Bauschäden-Sammlung

Nichtbelüftetes geneigtes Dach mit Sparrenvolldämmung Wasserdampfdiffusion durch Flankenübertragung 8.1/97

Carsten Ruhe hat in der Bauschäden-Sammlung berichtet (DAB 1995, H. 8, S. 1479), wie von der Dachdecke mitten im Sommer Wasser in größerer Menge abtropfte. Da es nicht geregnet hatte, konnte das Wasser nur aus Kondensation herrühren. Seine Erklärung: Es mußte Wasserdampf aus den Innenräumen durch Innenwände aus porositätem Mauerwerk in den Dachraum gelangt sein. Diese Hypothese haben einige Bauphysiker angezweifelt. Deshalb haben wir Herrn Professor Dr.-Ing. habil. Heinz Klopfer gebeten, zu dem Bericht von Carsten Ruhe Stellung zu nehmen.

Abb. 1: Vorgefundener Dachaufbau.
Abb. 2: Wasserdampftransport im Sommer.

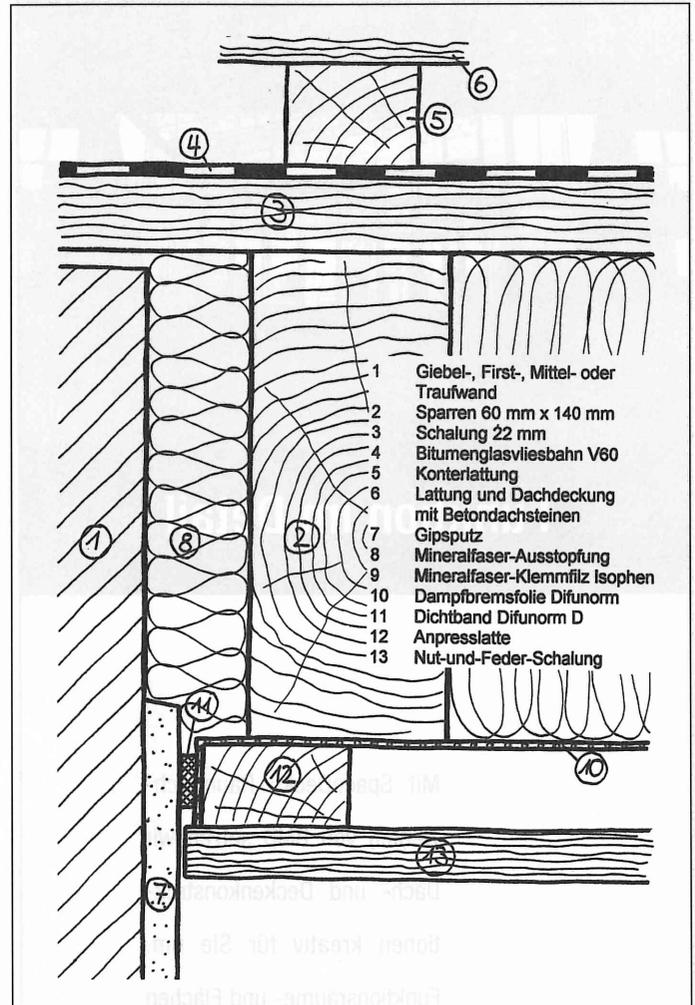
In dem 1989 errichteten Wohnhaus wird das Satteldach, welches beheizte Aufenthaltsräume nach oben abschließt (Abb. 1, 2, 3), von Dachsparren mit 60 x 140 mm² Querschnitt getragen, auf denen oberseitig eine 21 mm dicke Holzschalung und eine Bitumendachbahn V60 als Unterdach aufliegen. Dann folgen Konterlattung und Lattung mit Betondachsteinen als unterlüftete Dachdeckung. Zwischen den Sparren wurde über deren ganze Höhe Mineralfaserfilz als sog. Volldämmung eingebaut. In der Ebene der Sparrenunterkante ist als Windsperre und Dampfbremse eine Polyethylenfolie ($s_d = 50 \text{ m}$) verlegt. Auf einer den Sparrenunterseiten folgenden Lattung in Form einer Nut- und Federschalung angebracht. Der Anschluß der Folie an die Berandungen der Dachuntersichten in Gestalt von Wänden aus Leichtlochziegelmauerwerk mit Gipsputz ist vom Hauseigentümer selbst besonders sorgfältig mit Dichtungsbändern und Klemmleisten ausgeführt worden.

Im Winterhalbjahr diffundiert im Sinne einer Flankenübertragung Wasserdampf in den Wänden nach oben in den Raum zwischen Bitumendachbahn und Dampfsperre hinein. Weil diese beiden Schichten nur sehr wenig dampfdurchlässig sind, befindet sich der Wasserdampf nun in einer Falle. Wegen des Temperaturgefälles fällt der Wasserdampf im Winter in der oberen Holzschalung aus, wo er zunächst kapillar festgehalten wird. Im Sommer kehrt sich das Temperaturgefälle um, was durch die Aufheizung der Dachsteine bei Sonneneinstrahlung gefördert wird. Das in der Schalung vorhandene Tauwasser wird nun verdunstet, diffundiert durch die Faserdämmschicht nach unten und kondensiert auf der Oberseite der Dampfsperre. Der Schwerkraft folgend fließt es dort auf der geneigten Ebene nach unten, bis es an einen Wandanschluß gelangt, wo es sichtbar nach unten austritt.

Abb. 2 ▽

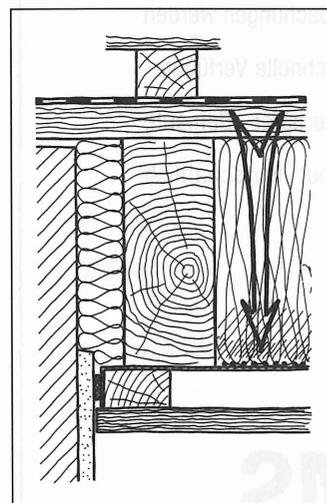
einige Bauphysiker zu der neuartigen Erklärung um ihre Meinung befragt: Ich selbst habe mit einigen einfachen Berechnungen nachgewiesen, daß eine flankierende Wasserdampfdiffusion in den Wänden wesentlich mehr Wasser in den Raum zwischen Dampfbremse und Unterdach gelangen läßt als die direkte Wasserdampfdiffusion durch die wenig durchlässige Dampfbremse, und daß die Flankendiffusion tatsächlich auch die beobachteten Kondensatmengen liefern kann.

Abb. 3: Wasserdampftransport im Winter.

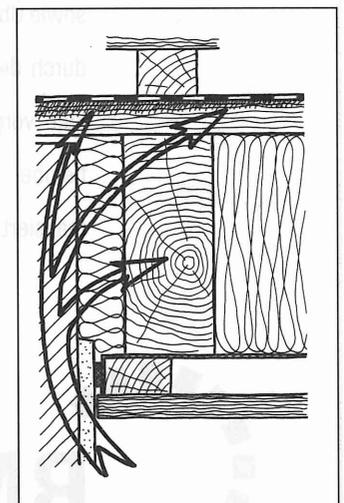
Bei einer Öffnung des Daches im Jahr 1994 wurde festgestellt, daß die Mineralfaserplatten und die Dachschalung in einem Bereich von etwa 1 m Breite über den Wandkronen stark durchfeuchtet waren und dort die Holzschalung zu faulen begonnen hatte (Abb. 4). Durch verschiedene weitere Untersuchungen konnte nachgewiesen werden, daß die Feuchtigkeit in den Raum zwischen Unterdach und Dampfsperre nur flankierend über die Mauerwerkswände eingedrungen ist.
